エコ・ハートQ21 工法は、エコ・ハートQハイブリッド工法に進化します。

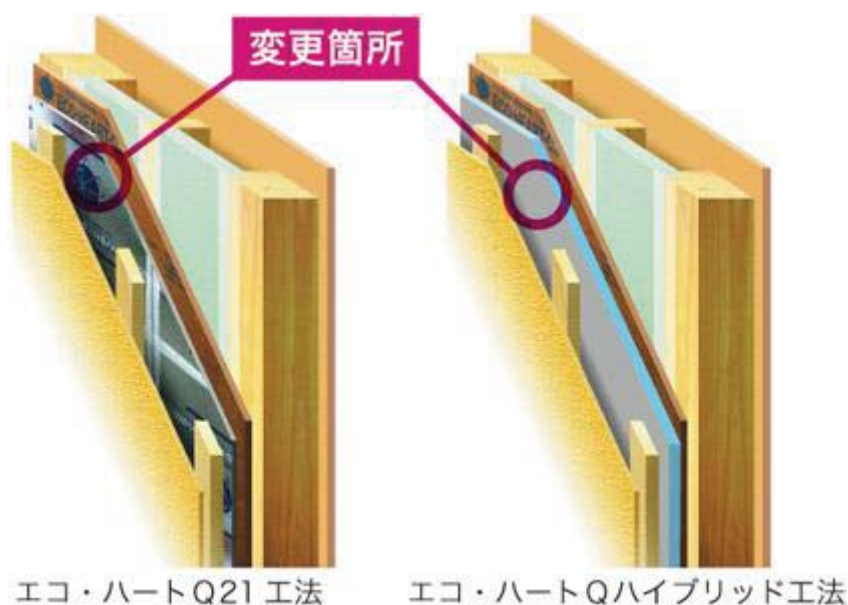
性能的な面では、エコ・ハートQ21 工法もエコ・ハートQハイブリッド工法もあまり違いはありません。大きな違いは、遮熱・防風・透質シート材として採用していた素材が、メーカーの希望で製造中止になるからです。この素材の仕様用途は、[九州住環境研究会](#)がエコ・ハートQ21 工法の開発に伴い発見した機能で、従って、同じ工法を採用している九州住環境研究会の仲間以外は、使用用途を知らないために普及せず、今回素材の変更を余儀なくされました。

エコ・ハートQ21 工法は、充填断熱工法に分類されていましたが、実際には、旧来の遮熱・防風・透質シート材にも断熱性能があり、外断熱性能でも、高性能住宅の一翼を担っていましたが、エコ・ハートQハイブリッド工法では、本格的なスチレン断熱材に遮熱アルミ箔を貼った素材を施工することにし、外断熱性能を明確にしました。従って、エコ・ハートQハイブリッド工法は、外断熱(付加暖房)と充填工法のハイブリッドになりました。

エコ・ハートQハイブリッド工法で有利になった点は、外断熱部分の厚さ調整で断熱性能をコントロールしやすくなったことです。性能的にはエコ・ハートQ21 工法と大差はありませんが、今後どのように発展させることが可能か楽しい工法でもあります。今までのエコ・ハートQ21 工法も実際の性能面では、ハイブリッド工法でした。従って、新工法に劣るところは少しありません。
